Title-Sujet <b>Réhabilitation du système de chauffage et d'eau chaude/ Parc national Kejimikujik</b>		Date <b>14-12-2017</b>
Solicitation No. - No. de l'invitation <b>5P201-17-5132/A</b>		Client Ref. No. – No. de réf du client.
GETS Reference No. – No de reference de SEAG		
Solicitation Closes L'invitation prend fin –  <b>at – à 14h</b> <b>on – le 19-12-2017</b>	Time Zone Fuseau horaire -  Heure normale de l'est (HNE)	
F.O.B. - F.A.B. Plant-Usine: <input type="checkbox"/> Destination: <input type="checkbox"/> Other-Autre: <input type="checkbox"/>		
Address Inquiries to: - Adresser toute demande de renseignements à :  Sylvie Lagacé <a href="mailto:sylvie.lagace@pc.gc.ca">sylvie.lagace@pc.gc.ca</a>		
Telephone No. - No de téléphone <b>450 648-5006</b>	Fax No. – No de FAX: <b>450 649-6971</b>	
Destination of Goods, Services, and Construction: Destinations des biens, services et construction:  <b>Voir aux présentes</b>

## ADDENDA # 4

LE BUT DE CETTE MODIFICATION ET DE FOURNIR DES MISES À JOUR AUX PLANS ET DEVIS ET DE RÉPONDRE À DES QUESTIONS POSÉES PAR DES SOUMISSEURS POTENTIELS.

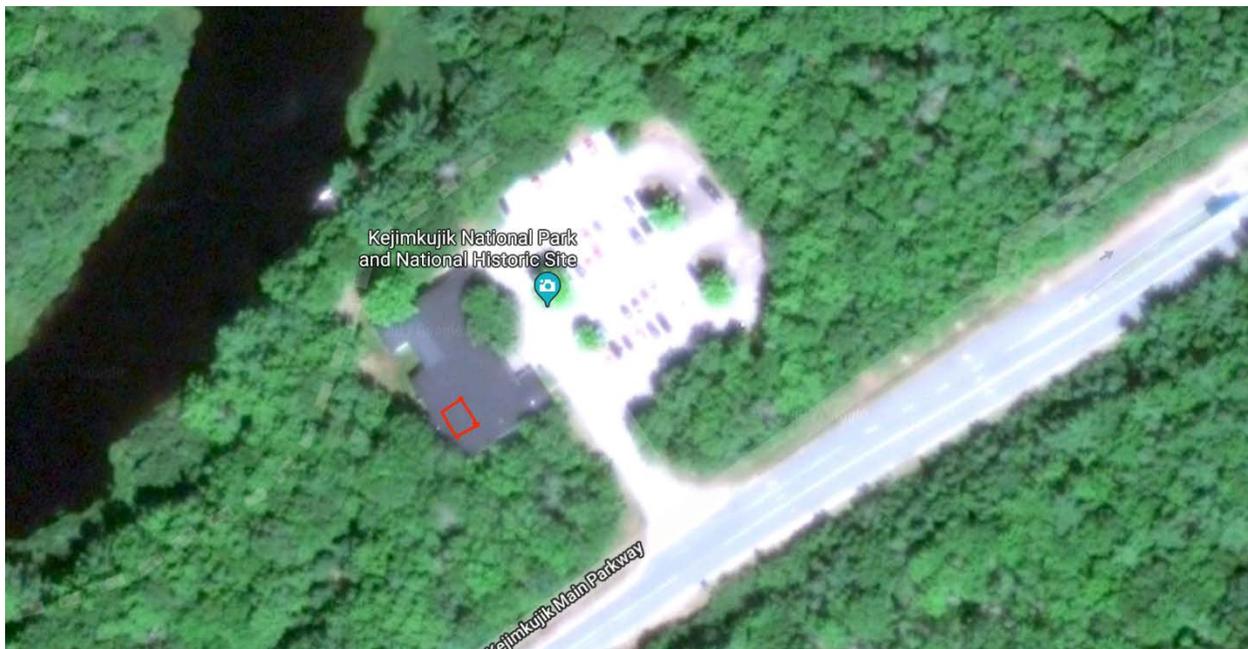
Q2 : Emplacement prévu pour l'installation des panneaux solaires.

R2. **Les panneaux solaires doivent être installés sur la portion sud-sud-ouest du toit (c.-à-d. dans le coin arrière gauche lorsqu'on regarde le devant du bâtiment depuis l'aire de stationnement). Il faut tenir compte de la limite des arbres du côté gauche du bâtiment et pousser les panneaux solaires le plus à droite possible pour éviter tout ombrage. J'ai annexé une photo provenant de Google Maps pour consultation rapide.**
